Ausbau Bachtobel-/Taabach, Gähwil

ERGEBNISSE EXPERTISE

- Schutzmassnahmen zur Bewältigung des Oberflächenabflusses (Projekt 2019)

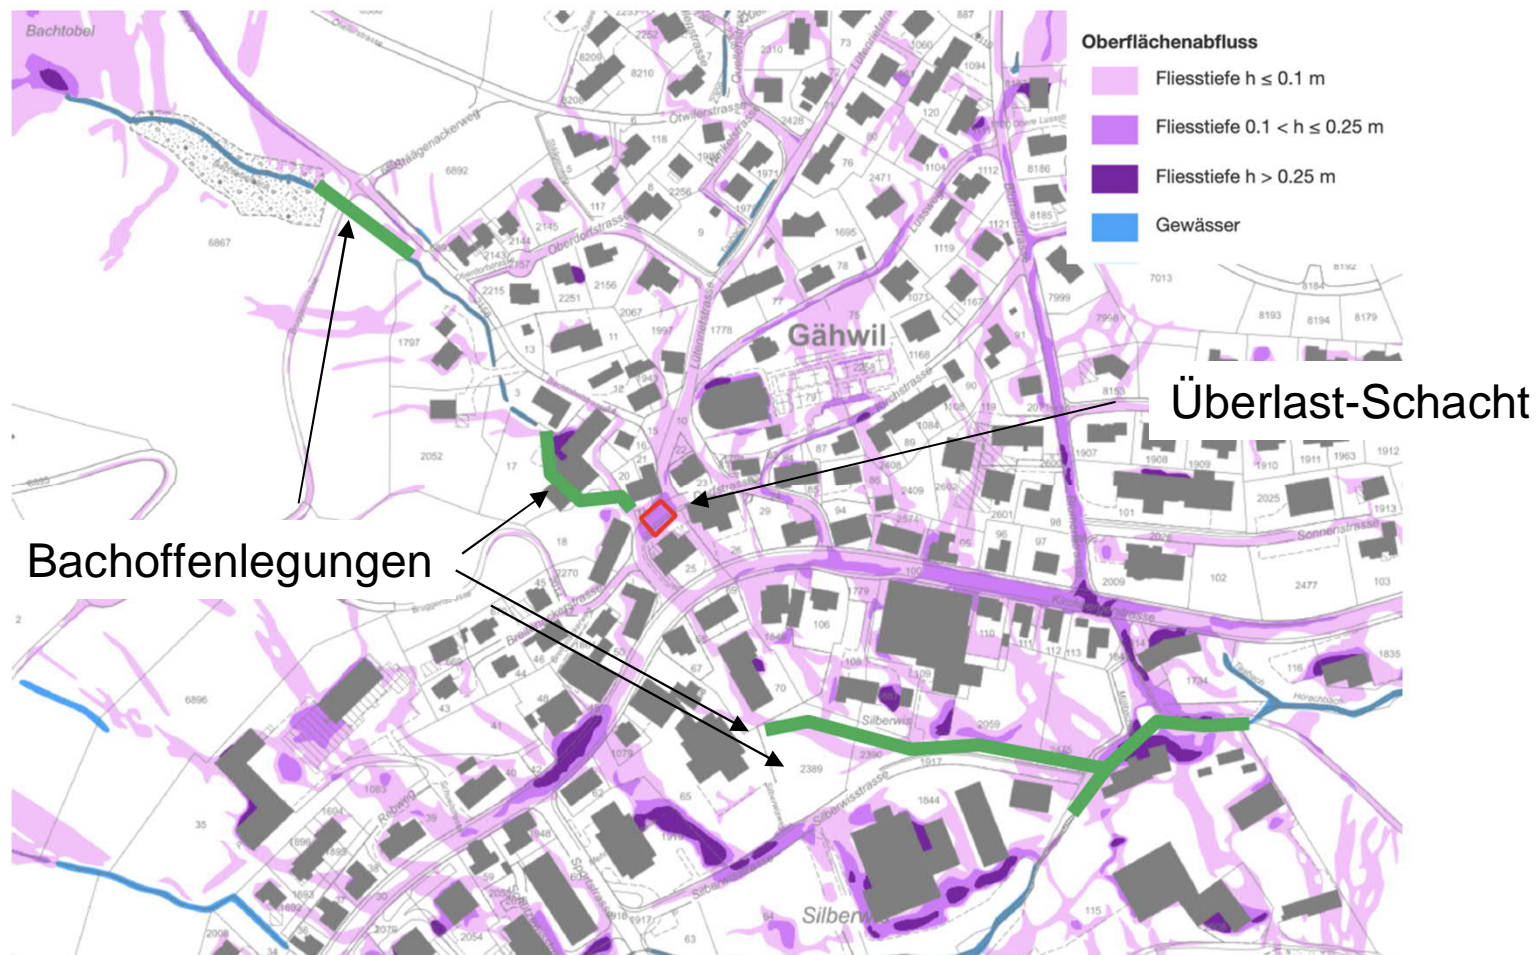
- Beurteilung
 - Schutz gegen Oberflächenabfluss durch Private
 - Handlungsbedarf für Flächenschutzmassnahmen eruieren
 - Berücksichtigung des Oberflächenabflusses in der Notfallplanung, Synergie mit Hochwasserschutz
 - Quartier- oder Objektschutzmassnahmen
 - Temporäre Flächenschutzmassnahmen (Dammbalken, Sandsäcke, Beaver-Schläuche)
 - Permanente Flächenschutzmassnahmen (Berücksichtigung bei Strassensanierungen, Ausscheidung von Flutkorridoren, Schutzdämme/-zäune, etc.)
 - Wirtschaftlichkeit und Kostenverlegung
 - Nutzen/Kostenverhältnis mindestens > 1
 - Kostenverlegung gemäss individuellem Nutzen
